Nábřeží řeky Svatky - Realizace protipovodňových opatření
města Brna – etapy VII a VIII (ORG 5344)

ZMĚNOVÝ LIST

ZL 52

ZM 069_SO 07.19 – Kolonáda -opěrná stěna pro schodiště

POHLED NA STĚNU OD ŘEKY SVRATKY

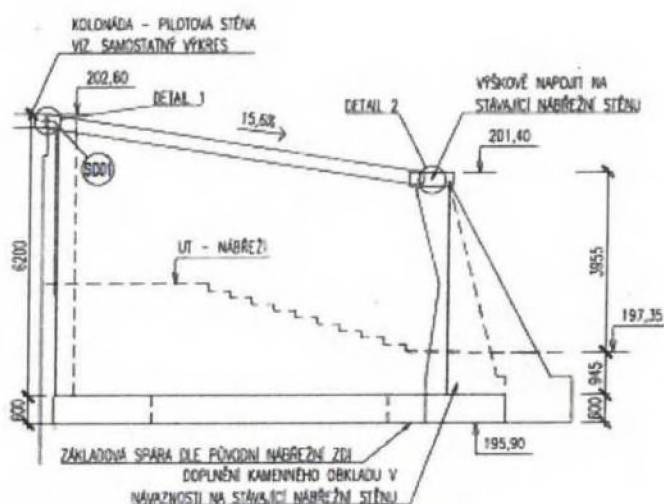
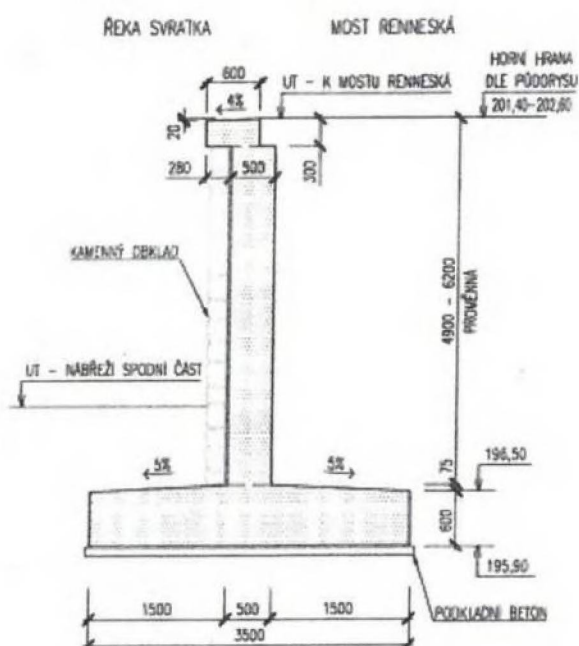
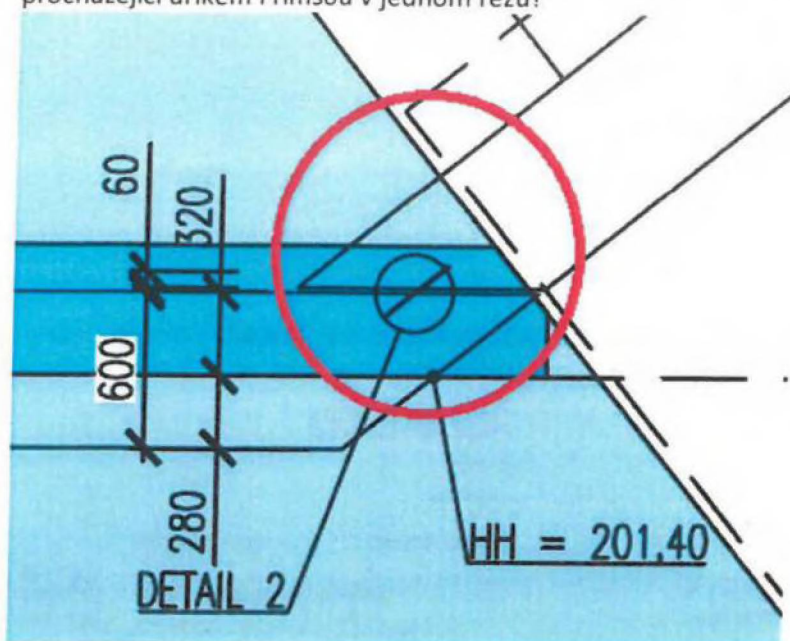
1. Dilatační spára v římse přeci musí být ve stejné poloze jako u dřívku zdi.
2. Nemáte dořešené napojení obkladu nové zdi na ubouranou stávající zeď, doporučuji to udělat masivním svahovým kuzelem z kamenného zdiva. Pokud bychom tam udělali hranu, tak by to mohlo mít nepříznivý vliv na proudění vody v korytě při větších průtocích a mohlo by dojít vlivem vírů k porušení opěrných zdí. Bude to i vizuálně hezčí.

3. Žádnou separaci mezi novou zdí a stávající zdí bych nedělal, prostě to ke stávající odbourané zdi přibetonujte, dilataci bych udělal jen v římse.
4. Doplněte polohu prostupu vodovodní přípojky do pohledu zdi.

5. Pořád vidím jako problém ty dva rozvaděče u nové pilotové stěny, když se tam provedou výkopy, tak budou ve vzduchu, jak kabely tak rozvaděče. Bude se to muset nějak zabezpečit.

6. Výkopy viz zhotovitel, pan Škrach. Klidně se mohou provést blíže ke křídlu stávajícího mostu, tomu to nevádí.
7. Do půdorysu by bylo vhodné naznačit, jak tam bude navazovat schodiště.

8. Doplněte vytyčovací body nové zdi, aby byla jasná poloha napojení na stávající zeď.

Mám pouze jedinou připomínku k provedení detailu dilatační spáry č.2 mezi stávající kamennou nábrežní zdí a dilatací římsy zdi.

Spára dříku a římsy není v jednom řezu, tato dilatační spára bude nějak zazubená? Není vhodnější provést spáru procházející dříkem i římsou v jednom řezu?

1. Dilatační spára v římse přeci musí být ve stejné poloze jako u dřívku zdi. **Dilatace upravena, včetně půdorysného tvaru zdi.**
2. Nemáte dořešené napojení obkladu nové zdi na ubouranou stávající zeď, doporučuji to udělat masivním svahovým kuželem z kamenného zdiva. Pokud bychom tam udělali hranu, tak by to mohlo mít nepříznivý vliv na proudění vody v korytě při větších průtocích a mohlo by dojít vlivem vírů k porušení opěrných zdí. Bude to i vizuálně hezčí. **Svahovaný kužel není možné provést z důvodu napojení schodiště. Stěna navazuje pod úhlem cca 45 °na koryto řeky, tak tento tvar nebude mít zas tak výrazný vliv oproti kuželovitému tvaru. Přesné řešení bude možné stanovit po bourání dané konstrukce stávající nábrežní zdi, jelikož se ukázalo na stavbě, že stěna je tvarově různorodá.**

3. Žádnou separaci mezi novou zdí a stávající zdí bych nedělal, prostě to ke stávající odbourané zdi přibetonujte, dilataci bych udělal jen v římse.
4. Doplněte polohu prostupu vodovodní přípojky do pohledu zdi. **Dilatace provedena pouze u římse.**

5. Pořád vidím jako problém ty dva rozvaděče u nové pilotové stěny, když se tam provedou výkopy, tak budou ve vzduchu, jak kabely tak rozvaděče. Bude se to muset nějak zabezpečit. **Dva rozvaděče zaneseny do výkresu. Jedná se již o přeložené vedení a rozvaděče DPMB.**

6. Výkopy viz zhotovitel, pan Škrach. Klidně se mohou provést blíže ke křídlu stávajícího mostu, tomu to nevádí. **Výkop upraven. Snížení provedeno u mostu o cca 1,0m v části u zídky s stejnou výškou jako u hlavy stávající nábrežní zdi.**

7. Do půdorysu by bylo vhodné naznačit, jak tam bude navazovat schodiště. **Doplněno do výkresu.**
8. Doplněte vytyčovací body nové zdi, aby byla jasná poloha napojení na stávající zeď. **Doplněno do výkresu.**

Samotný dřík by měl být dobetonovaný přes nějakou separaci k původní nábrežní zdi. Konec dřívku by měl být cca od přechodu betonu na kamenný obklad při horní úrovni stávající nábrežní zdi. Stávající nábrežní stěna by pak měla být zapravena v návaznosti na kamenný obklad nové stěny.

Naznačená dilatace s vloženým trnem je u statiků z důvodu římsy., viz odkaz na detail č.2. Tento detail řeší návaznost nové římsy nad novou stěnou na dobetonovanou římsu u stávající stěny.

- SVR-DPS-D.03-_-160-02 OPĚRNÁ STĚNA PRO SCHODIŠTĚ NA KOLONÁDU – VÝKRES TVARU + SCHÉMA VÝZTUŽE

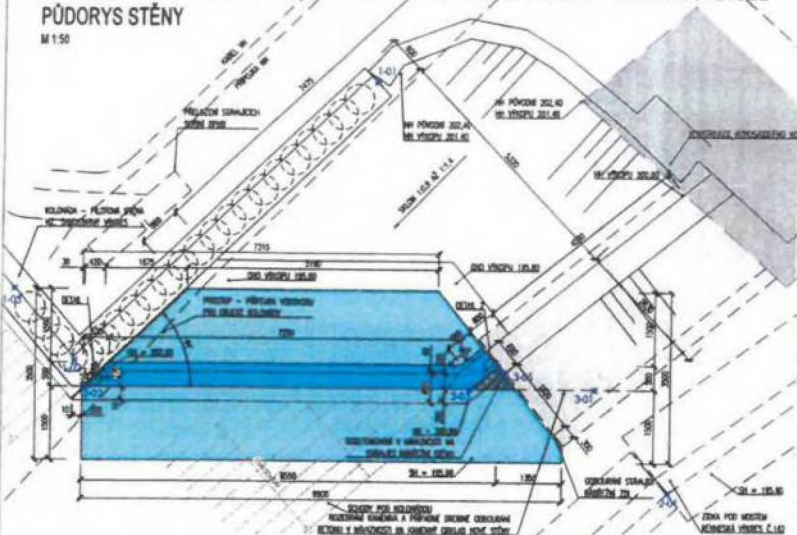
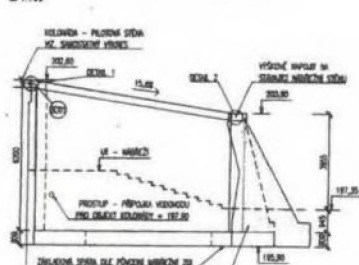
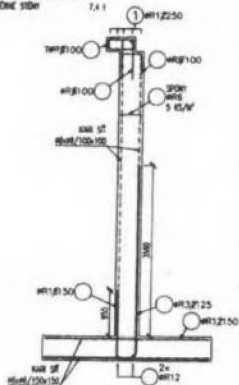
- Změna se týká úpravy řešení zabezpečení při provádění stěny SO 07.19 – opěrná stěna pro schodiště na kolonádu. Po konzultacích se správcem mostu byla vybraná varianta nahrazující záporové pažení za svahování. Svahování bude provedeno až ke konstrukci mostu a nové pilotové stěny za kolonádou v proměnném spádu od 1:0,9 až 1:1,4 dle výkresové části.
